VOLVO

VERKSTADS- MEDDELANDE

AUTOMATISK
VÄXELLÅDA

Centrifugalregulator av ny typ

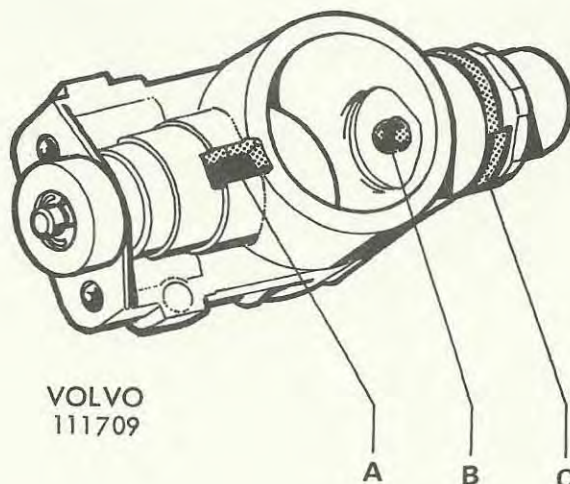
En centrifugalregulator av ny typ har införts på samtliga våra automatväxellådor (se även VMP - 44 - 25). Tillverkningsnr. för införandet på de olika växellådorna är följande:

Vid montering av den nya regulatorn beaktas följande:

1. Den tidigare låsringen och kulan som styrde regulatorn på axeln används ej längre.
2. Regulatorn monteras med oljeutsläppet (A), på bilden vänt bakåt.
3. "Stiftet" (B) på skruven skall placeras i hålet för den tidigare kulan.
4. Skruven dras åt med 20 - 25 NM (2,0 - 2,5 kpm). Åtdragningsmomentet får inte överskridas. Observera att fjäderbrickan (C) i en del fall inte pressas ihop helt vid åtdragning av skruven.

Det har visat sig att spontana nedväxlingar ibland kan förekomma med vissa exemplar av den nya regulatorm. Detta händer vid hastigheter över 110 km/tim. och avhjälpes normalt genom byte av komplett regulator.

Finns ej någon ny regulator tillgänglig kan den felaktiga åtgärdas genom att en bricka 0,5-0,7 mm tjock placeras under låsfjädern på regulatorkolven.
